# ELEMENTOS ADICIONAIS PARA EFEITOS DE CONFORMIDADE DO ESTUDO DE IMPACTE AMBIENTAL

PROCEDIMENTO DE AIA DO PROJETO DE AMPLIAÇÃO DA PEDREIRA N.º 6519 “QUINTA DO  
COVELO”

PROCESSO DE LICENCIAMENTO ÚNICO AMBIENTAL N.º PL 20230330003025

JULHO DE 2023

Figura 1: Extrato da Carta da Situação Atual com indicação da localização estimada para a instalação do PT.

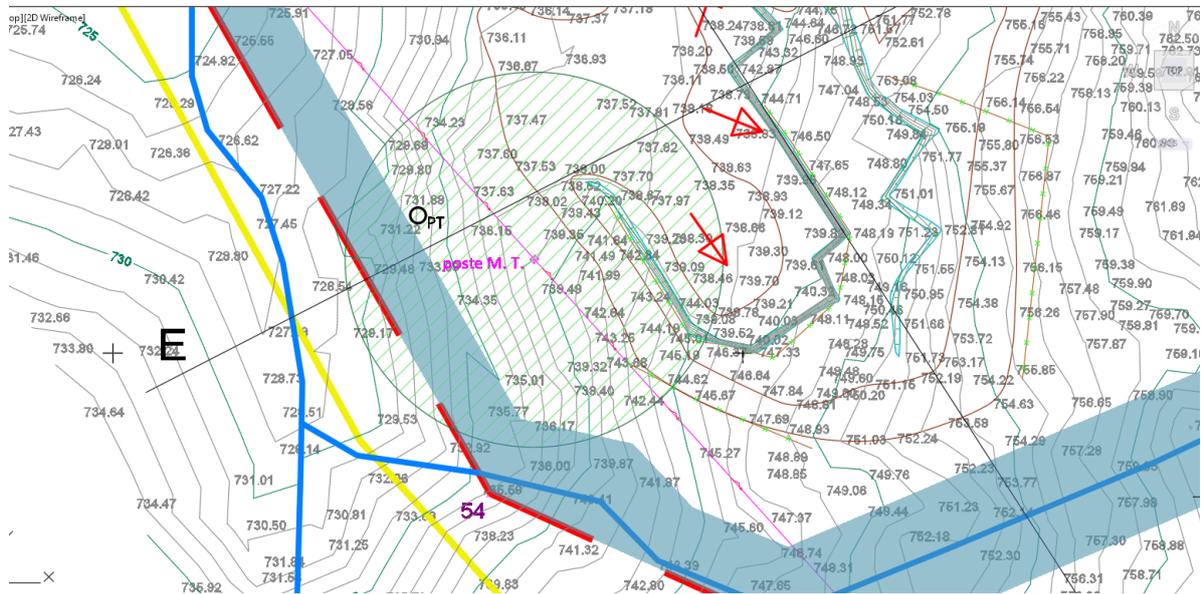
**PEA – 5.** Indica o RS na pág. 52 “No futuro será instalado um Posto Transformação (PT) para abastecimento elétrico de todas as instalações atualmente existentes na pedreira.”, sendo a informação escassa sobre o tema, deve ser indicado o tipo de posto (de instalação no solo, aéreo, dimensões) e se possível a futura localização. 1.4. Esclarecimento/correção dos limites do prédio onde se encontra integrada a pedreira, de forma a compatibilizar com os limites do levantamento topográfico.

**RESPOSTA** – O PT que se pretende licenciar e instalar será um PT aéreo definido pelo tipo PT-AI de 250 kVA.

A localização aproximada, referente ao limite da pedreira apresenta-se na Figura 1 e é também indicada nas peças desenhadas de projeto.

Figura 4: Perfil tipo para caminhos de terra batida que servem as operações da pedreira “Quinta do Covelo”.

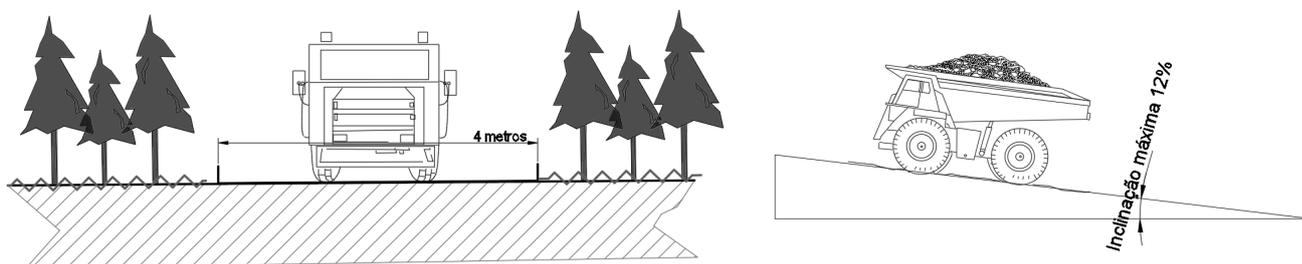
**PEA - 18. Projeto dos acessos existentes, a construir/beneficiar, a escala adequada, contemplando o traçado, perfis longitudinais e transversais, balanço de terras e respetivas características técnicas.**

**RESPOSTA** – Atendendo ao solicitado clarifica-se que os caminhos a que se refere o projeto correspondem a serventias internas da pedreira, para utilização exclusiva no âmbito dos trabalhos a desenvolver, pelo pessoal e equipamento móvel.

Os caminhos/serventias, neste tipo de indústria são dinâmicos e sofrem alterações no seu traçado, devidamente demarcado nas plantas de projeto, durante as várias fases da exploração de modo a acompanhar os avanços da lavra.

Apresenta-se também um perfil transversal tipo, para esta tipologia de caminhos, *vide* **Figura 4.**

Figura 5: Localização da captação e do depósito de água.

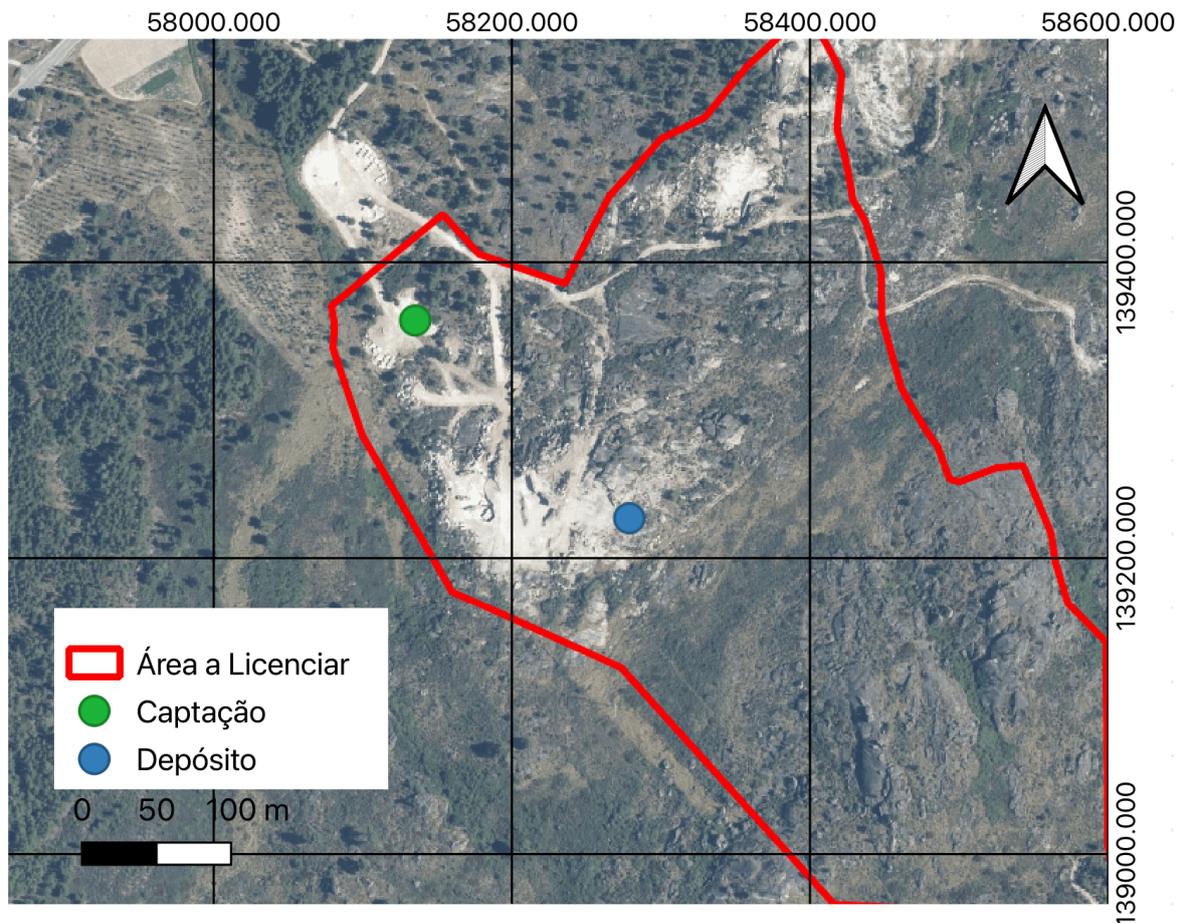
**PEA - 19. Esclarecimento e identificação do local exato da captação subterrânea reservatório.**

**RESPOSTA** – Atendendo ao solicitado, apresenta-se no conjunto de peças desenhadas, reformuladas à data do presente aditamento, a localização exata da captação subterrânea de águas, a Norte das instalações sociais, bem como do reservatório que serve o processo extrativo, a Sul, a montante da área de extração, *vide* Figura 5.

Figura 6: Demarcação da zona de defesa da captação de água, de 50 metros.

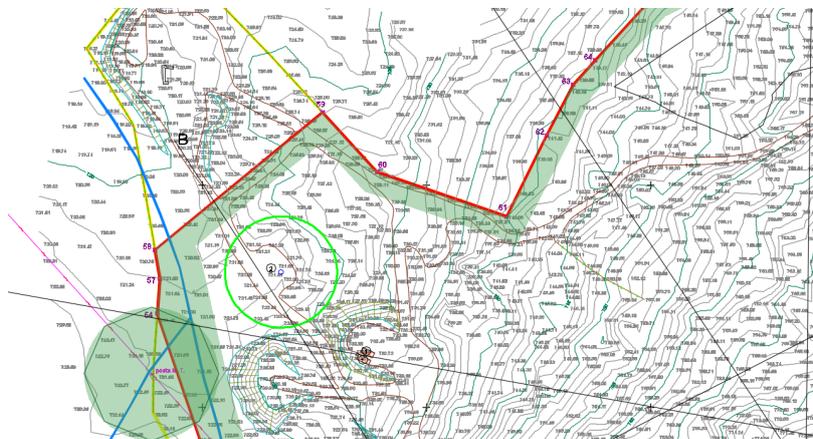
**PEA - 21.** Identificar a zona de defesa à captação de água (50m) previstas no Anexo II do Regime Jurídico de pesquisa e exploração de massas minerais (pedreiras), publicado pelo Decreto-Lei n. 270/2021, de 06 de outubro.

**RESPOSTA** – Salienta-se que se trata de uma captação própria para utilização na pedreira. Atendendo ao solicitado, a zona de defesa à captação de água, em licenciamento, é representada nas peças desenhadas reformuladas e na Figura 5.

A localização da captação está salvaguardada nos 50 metros à bordadura da escavação, tal como estipulado pela Lei de Pedreiras na sua redação atual.

Figura 8: Extrato Carta da Situação atual indicando a localização dos contentores móveis (indicados com o número “1”) existentes na Pedreira n.º 6519 “Quinta do Covelo” onde são armazenados os óleos usados.

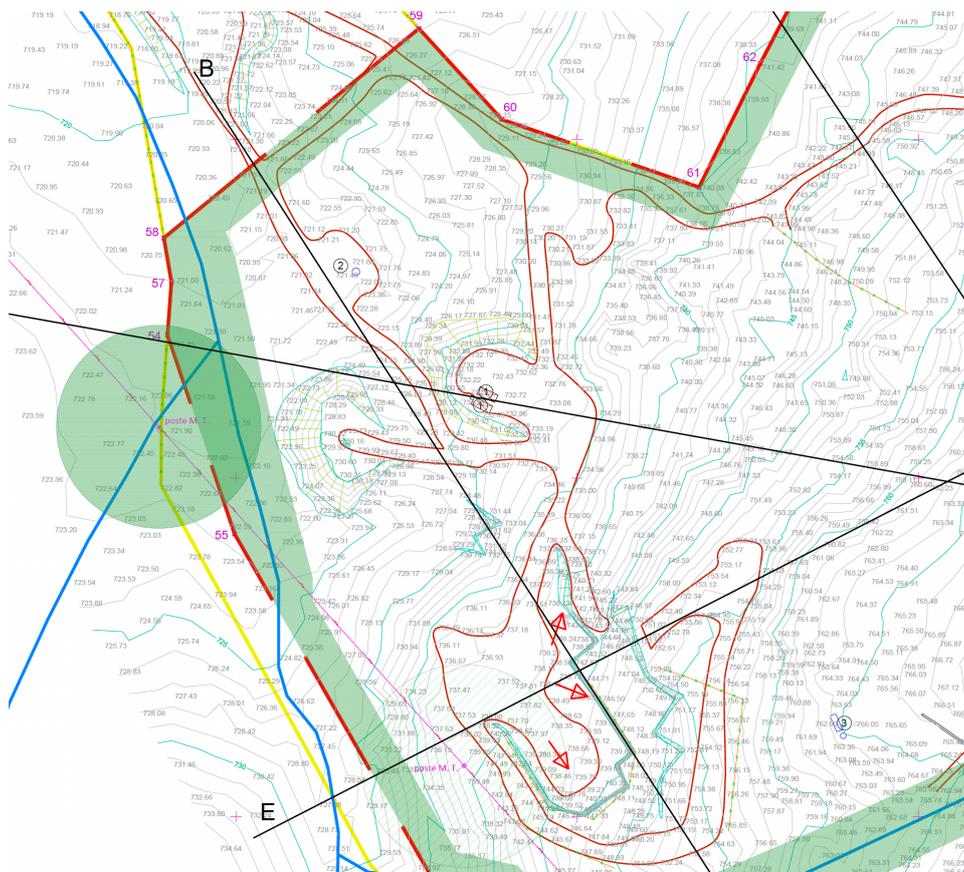
PEA - 23. Melhorar a caracterização da situação de referência, com a caracterização dos locais de armazenamento temporário, designadamente a localização (planta), as dimensões, se são cobertos, impermeabilizados, dotados de bacias de retenção (fotos, etc.), bem como as condições de acondicionamento (em contentores, big-bags, a granel, etc.).

Relativamente aos óleos usados os mesmos, atualmente são armazenados em bidões no interior de um contentor. Futuramente serão instaladas bacias de retenção.

Figura 9: Hipsometria na área envolvente à Pedreira n.º 6519 “Quinta do Covelo”.

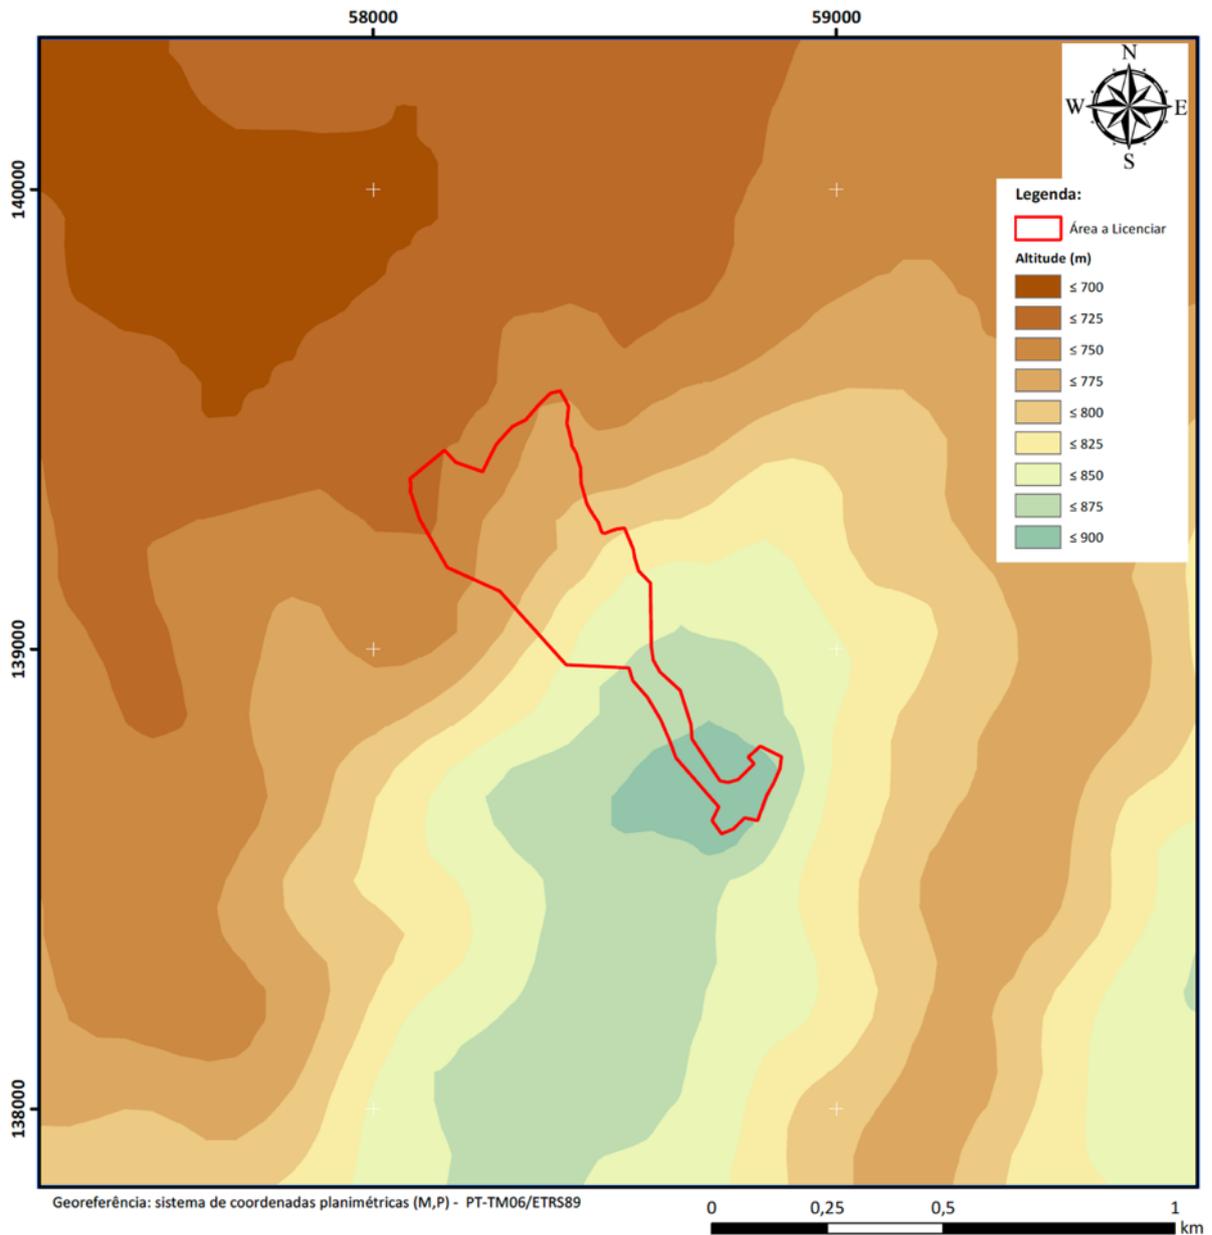
*PEA - 30. Deverá ser apresentada a caracterização geomorfológica local, ou seja, da zona de implantação do projeto.*

**RESPOSTA** – A Pedreira n.º 6519 “Quinta do Covelo” localiza-se na região do Maciço de Penedono. O Maciço de Penedono corresponde a um maciço alongado, com orientação N60°W, estendendo-se desde Penedono à povoação de Salzedas.

Analisando a hipsometria à escala do projeto, verifica-se que a área de estudo se encontra entre as cotas 700 a 900 m (*vide* Figura 9).

Figura 14: Localização da captação em processo de licenciamento.

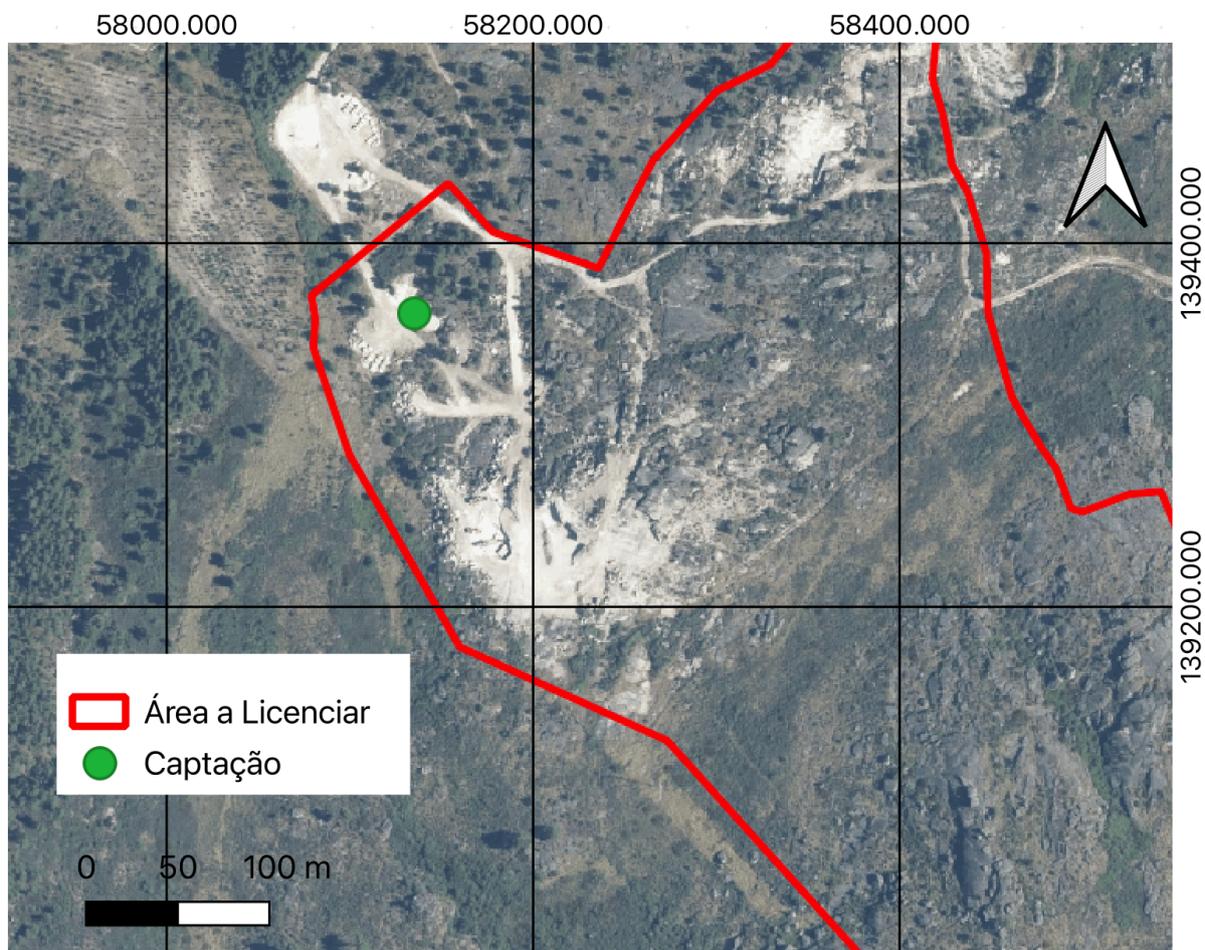
**PEA - 34. Indicação da localização (coordenadas) da captação de água subterrânea a licenciar.**

**RESPOSTA** – As coordenadas da captação subterrânea, existente, e em licenciamento são, no sistema de coordenadas PT-TM06-ETRS89, 58135.17; 139361.06, *vide* Figura 14.

No decurso da exploração, e com o avanço do aterro, será necessário, a partir do 6º ano de exploração, realocar a captação. Não existe ainda local definido, contudo estima-se que seja sensivelmente a Norte da atual. Previamente ao pretendido, será instruído o respetivo processo de licenciamento.
